Muistutusten yhteenveto ja vastineet

Komeetanristi

Asemakaavan muutos

Osa korttelia 22120 ja katualue

Julkisivukuvia ja leikkauksia uusimmasta korttelisuunnitelmasta.

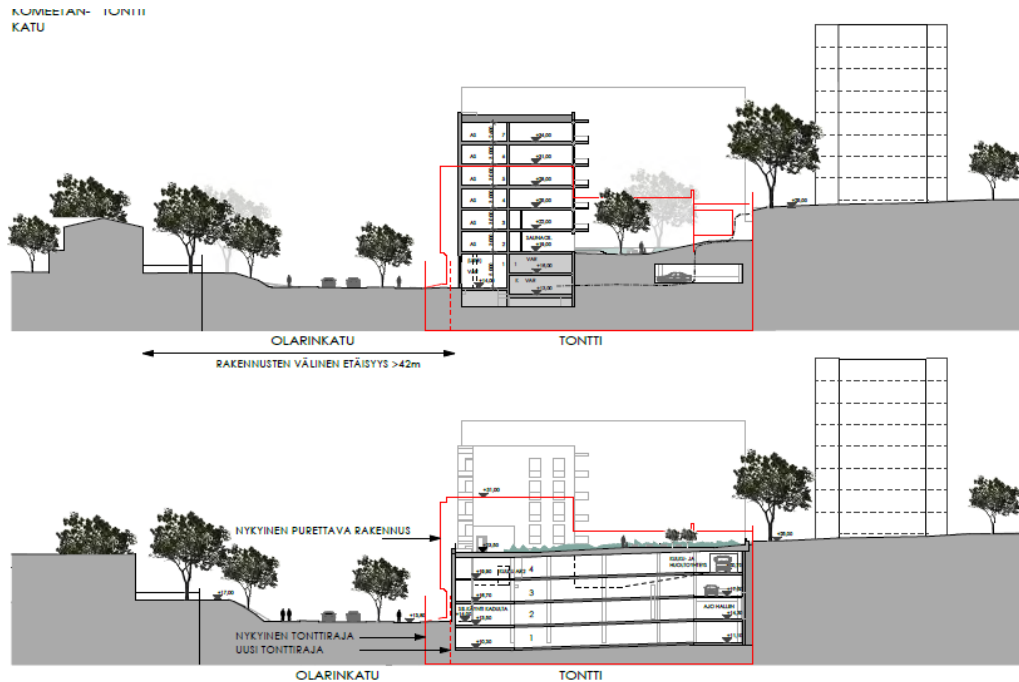
Muistutuksista 34 kaavaehdotuksen rakennuksia pidettiin liian korkeina. Erityisesti muistuttajia huolestutti korkean rakentamisen aiheuttama varjostus ja näkymien heikkeneminen. Varjostus kohdistuisi sekä asuntoihin että taloyhtiöiden piha-alueille ja vaikuttaisi näkymiin sekä viereisellä rivitaloalueella että asuinkerrostaloissa. Asuinkerrostaloissa erityisesti alimpien kerrosten, ainoastaan Olarinkadun suuntaan aukeavat, asunnot kärsisivät valon vähenemisestä ja näkymien katkeamisesta. Rakennukset varjostaisivat myös kaava-alueen rakennusten omaa sisäpihaa.

Paikalle ehdotettiin matalampaa rakentamista vaihtelevasti kolmesta kuuteen kerrokseen. Ehdotettiin myös kahdeksankerroksisen rakennuksen madaltamista viereisen rakennuksen korkuiseksi eli seitsemänkerroksiseksi, jotta sisäpiha ja naapuritalot saisivat enemmän aurinkoa, tai ainoastaan Olarinkadun puoleisen rakennuksen madaltamista, jotta se peittäisi vähemmän naapureiden näkymiä. Madaltaminen nähtiin paitsi varjostuksen näkökulmasta paremmaksi, myös kaupunkikuvaan sopivammaksi. Rakennuksia ehdotettiin myös siirrettäväksi kauemmas Olarinkadun puoleisesta rajasta, jolloin etäisyys rivitaloihin kasvaisi. Kaksi muistuttajaa piti suunnitelmia liian metropolimaisena ympäristönä.

Nykyinen asemakaava (vuodelta 1999) sallii paikalle kuusi kerrosta, samoin kuin ensimmäinen asemakaava vuodelta 1976. Rakennuksen enimmäiskoroksi on määrätty +32,25. Nykyinen rakennus on korkeudeltaan neljä kerroksinen, vesikatto on korossa +30,25 (+ kaiteet) (katutaso +14.00, maantasokerros +14,75). Rakennusten korkeutta koskevissa tarkasteluissa on katsottu, että uudet rakennukset jäävät yhä selkeästi kallion päällä olevia rakennuksia matalammiksi (naapurirakennusten kattokorot: eteläisempi +48,75, pohjoisempi +47,65). Esitettyjen asuinrakennusten korot on nyt rajattu +39.0 ja +42.0, ja pysäköintilaitoksen +25.0. OAS-vaiheessa kaikkien rakennusten kattokorkeus oli koko korttelissa +45,6, joten rakennuksia oli jo ehdotusvaiheessa madallettu Komeetankadulla reilulla kolmella metrillä ja Olarinkadun puolella 6 metrillä. Pysäköintilaitoksen kohdalla rakennus madaltuu nykyisestä kuudella metrillä, OAS-vaiheeseen nähden noin 22 metrillä. Rakennusten madaltamista edelleen ei nähty tarpeelliseksi.
